### 不具合箇所説明図

### 改善箇所説明図

#### 不適合発生箇所

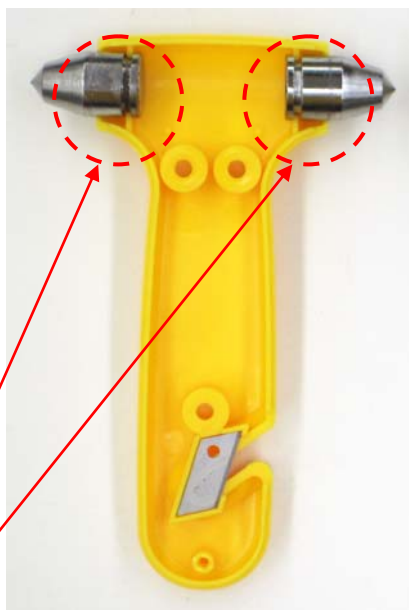
ハンマーの金属ヘッドを支えるプラスチック部分の強度が不足しているため、自動車用窓ガラスを叩いた時に、当該プラスチック部分が変形または破損し、金属ヘッドが本体内に入り込むものがある。そのため、自動車用窓ガラスが割れないおそれがある。

プラスチック部分の強度を増した対策品と交換する。
